改善箇所説明図

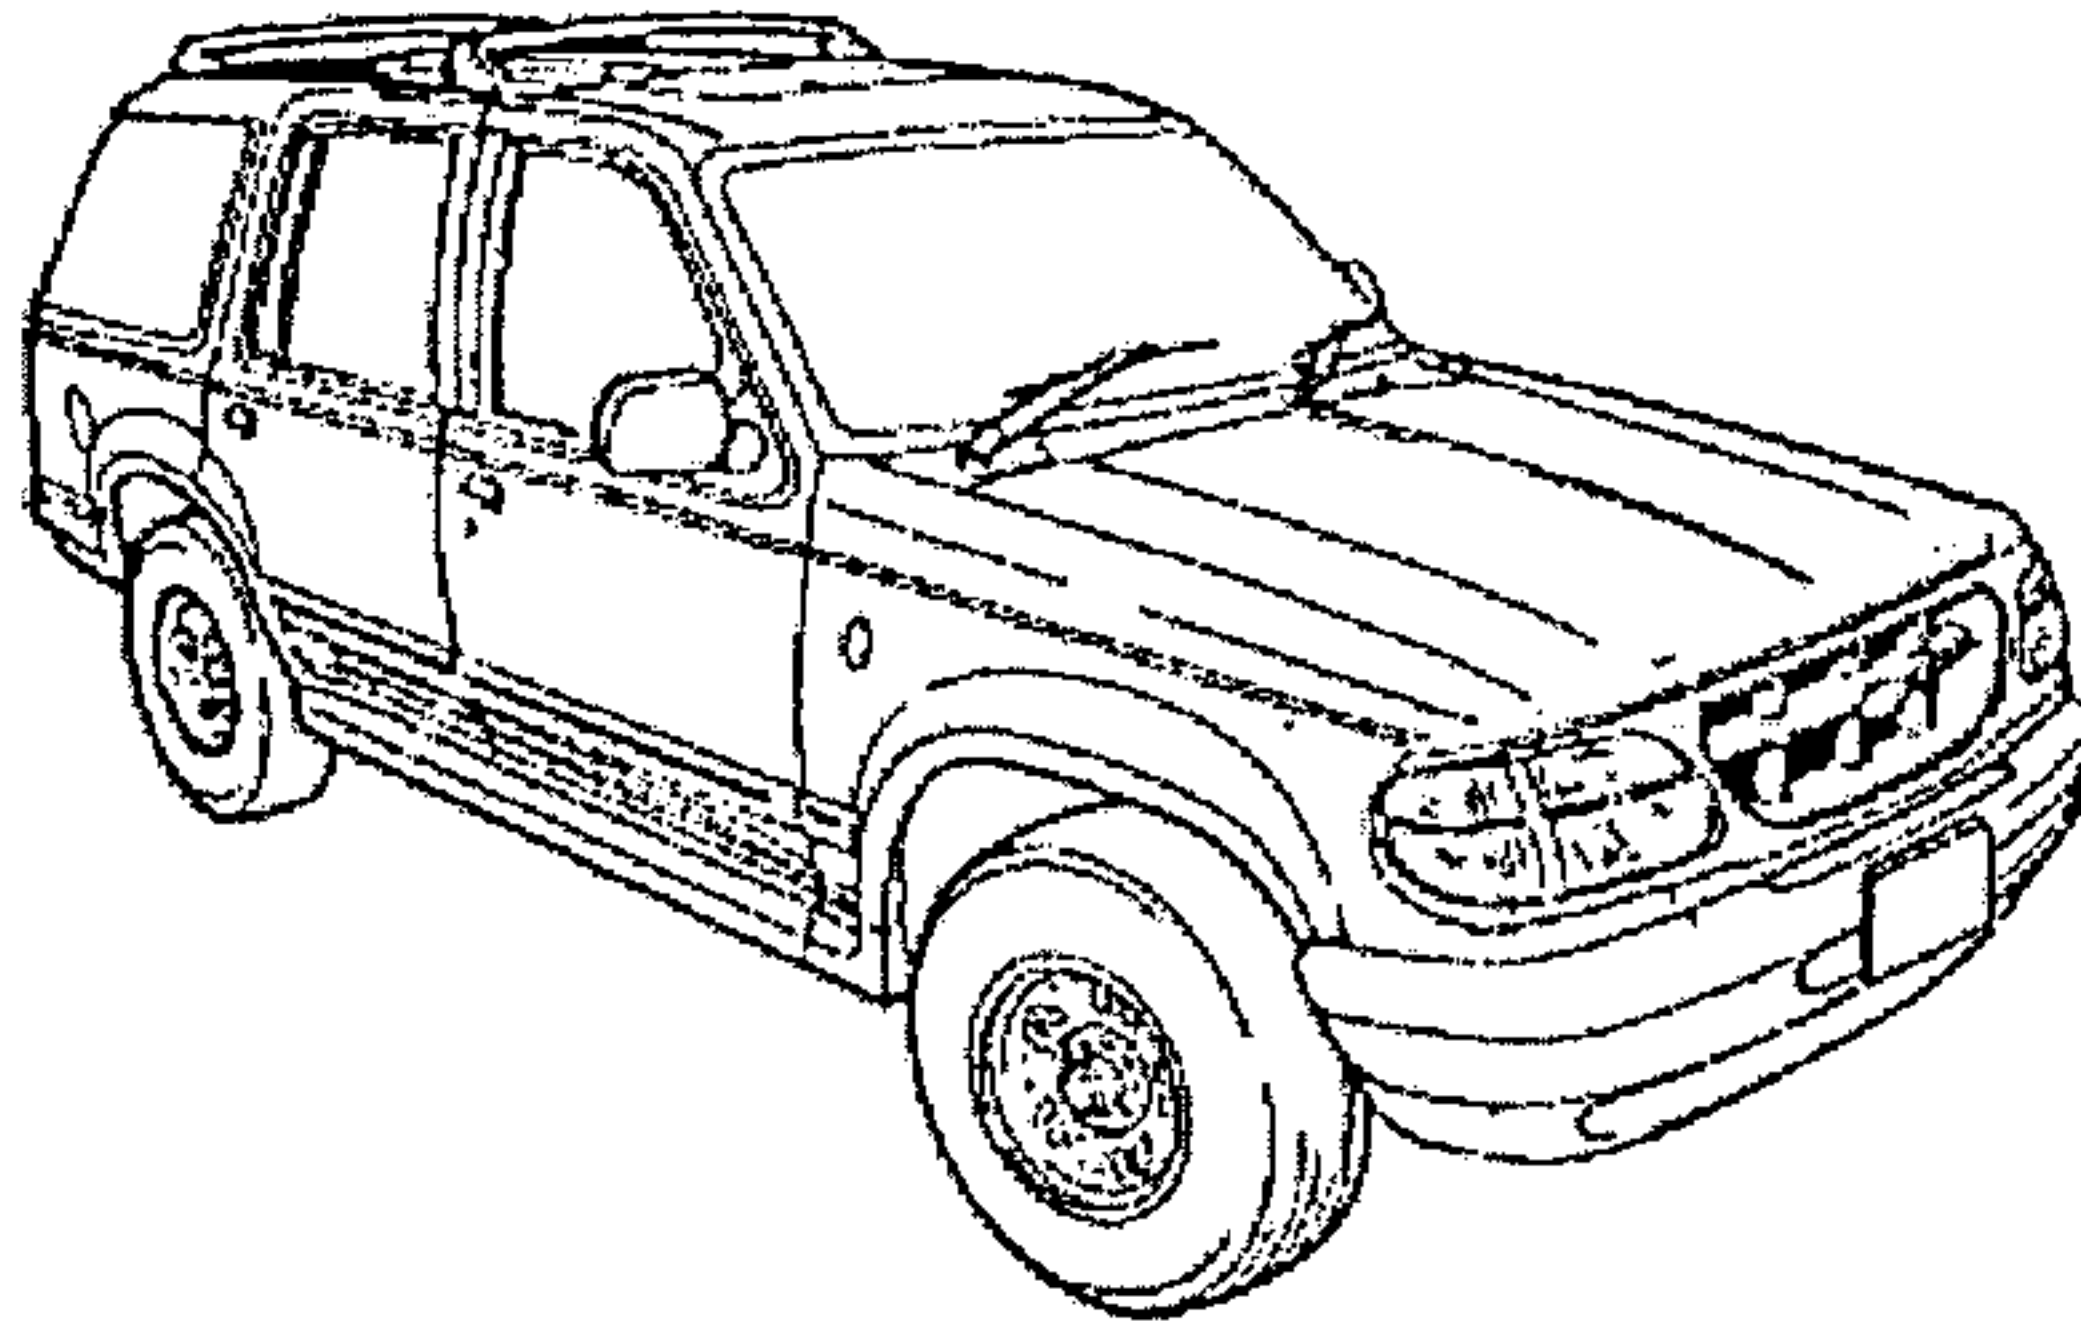
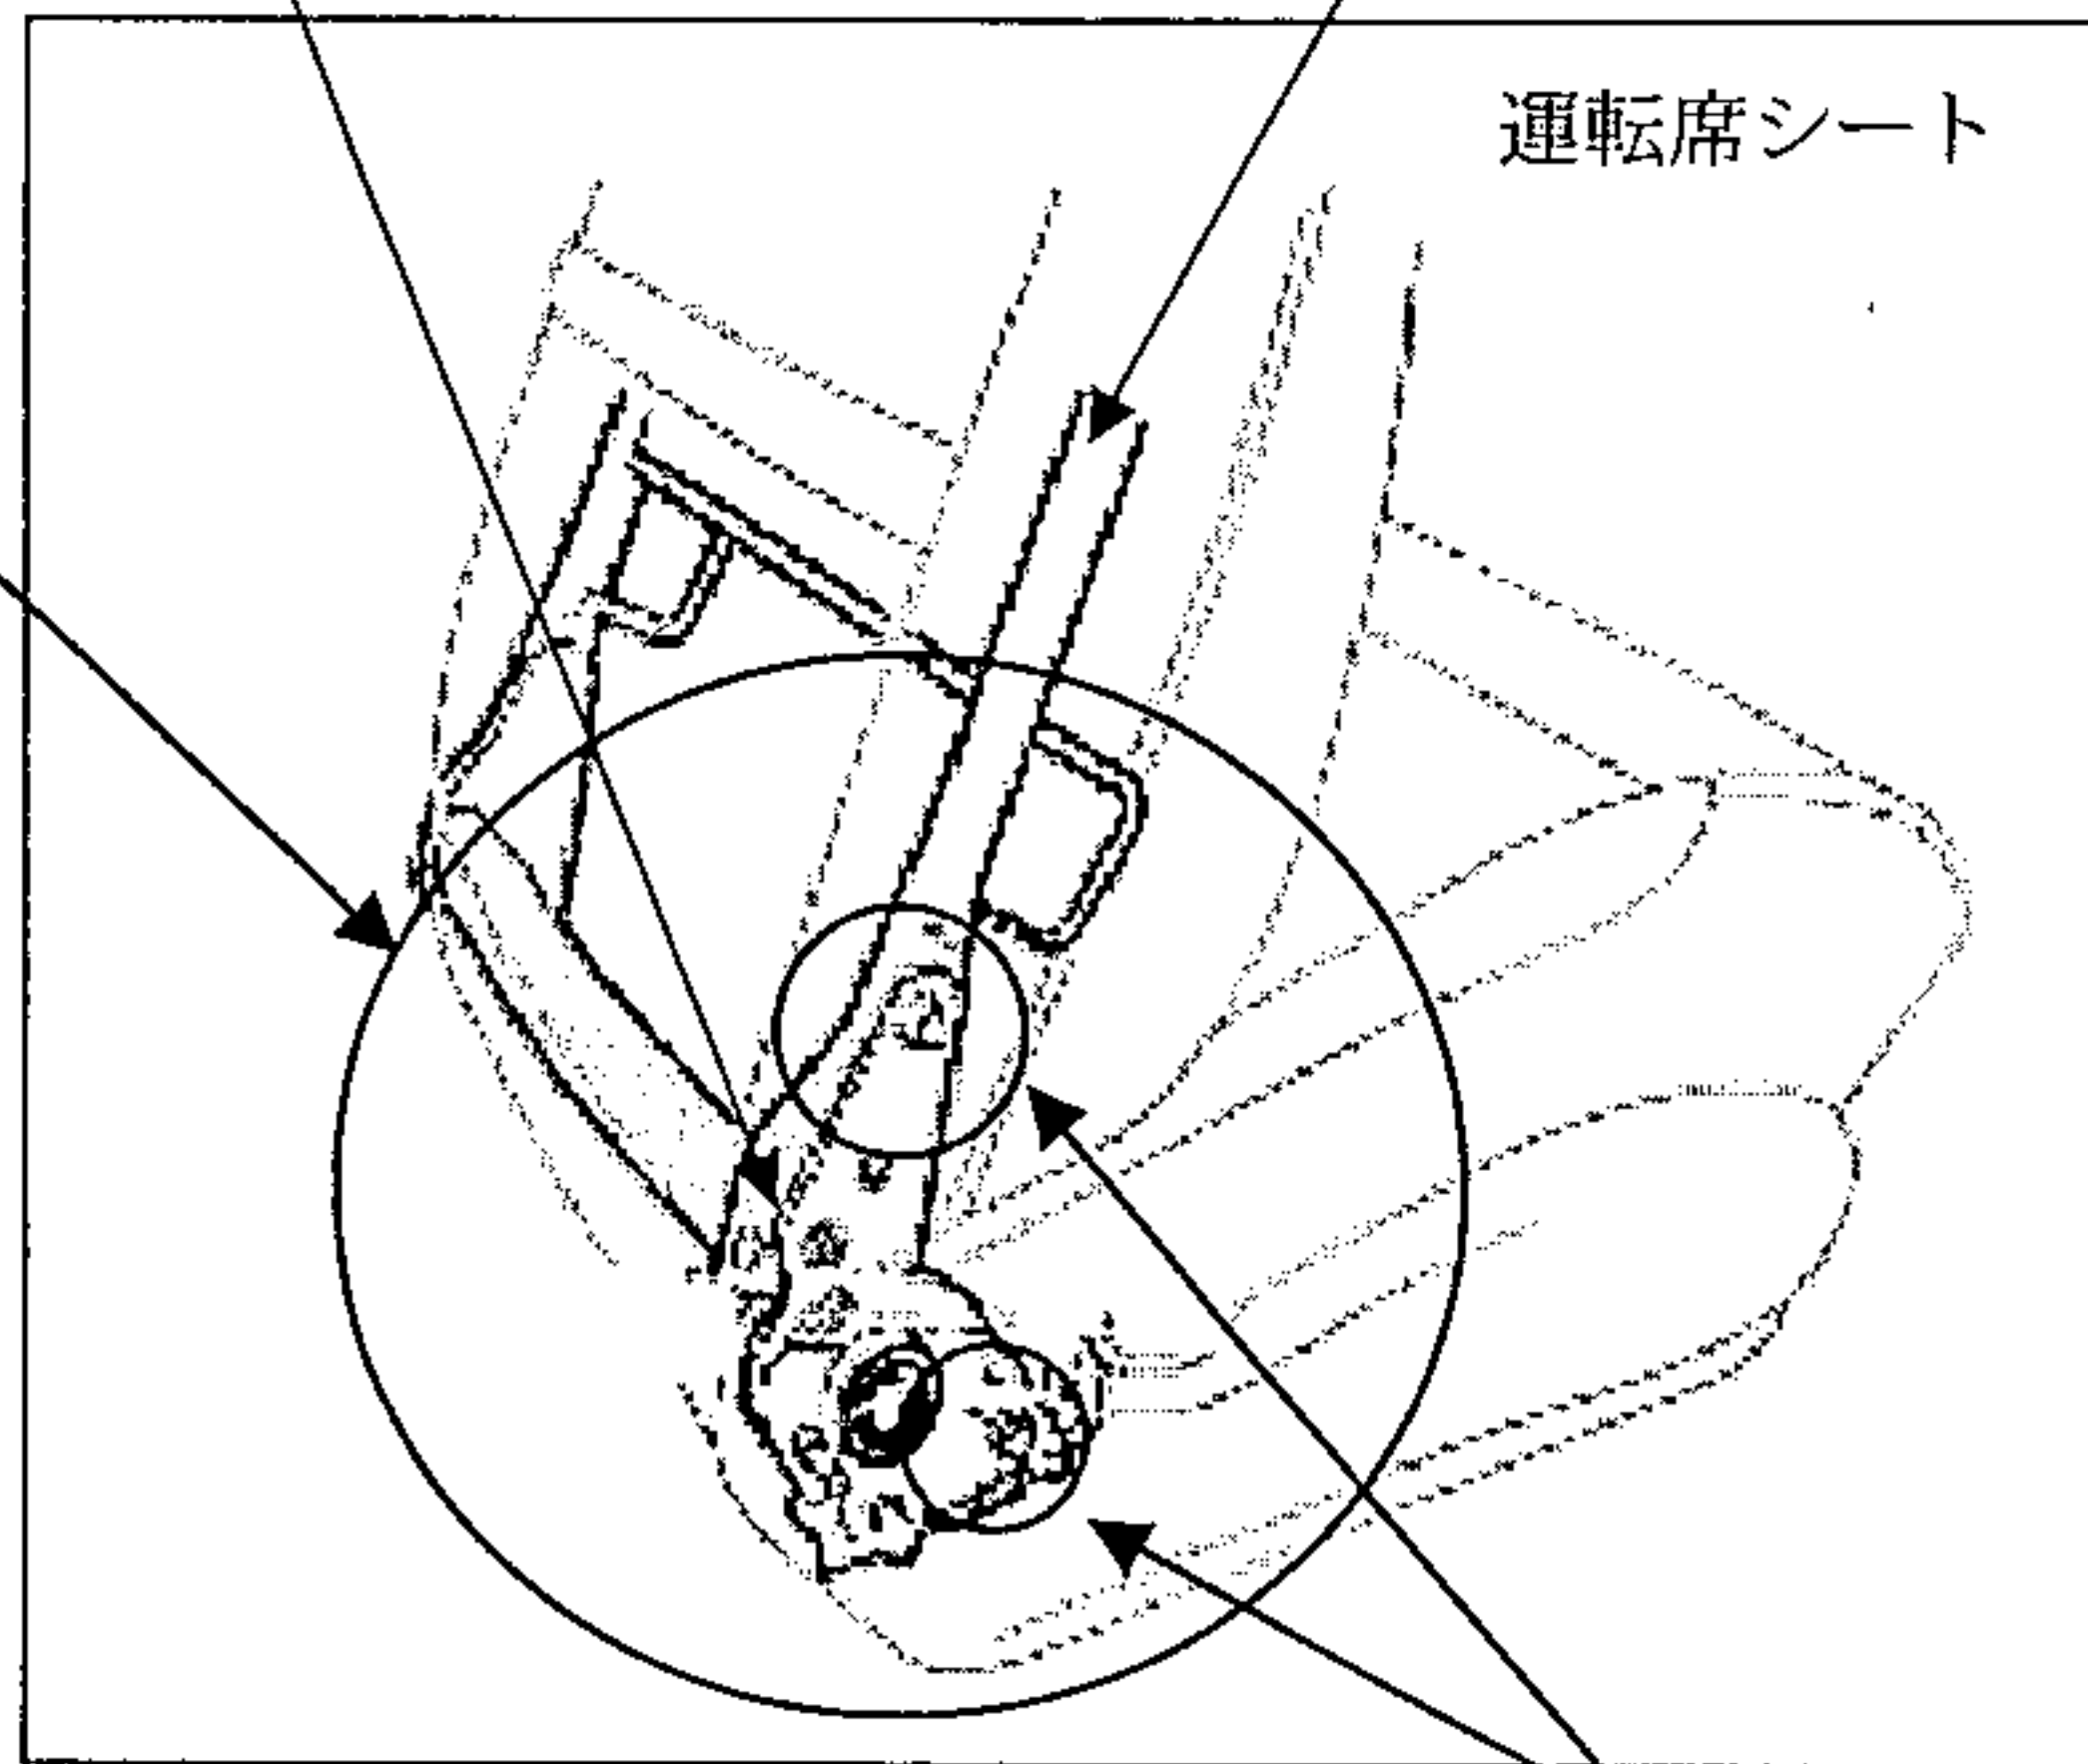
基準不適合発生箇所

運転者席の座面と背もたれの角度を調整するシートリクライナーのアップーボルトの取付方法及びロアボルトのネジ形状が不適切なため、背もたれへの高荷重が繰り返し与えられた場合、これらのボルトが変形し、背もたれのガタまたは異音が発生する。そのため、そのまま使用を続けると、最悪の場合、これらのボルトが折損して背もたれが後方へ倒れ運転操作が出来なくなるおそれがある。

アップー／ロアボルトと
ブッシュ交換（対策品）

改善の内容

- 全車両、運転席シートリクライナーとシートバックフレームに取り付けているアップーボルト、ロアボルト、ブッシュを対策品に交換する。
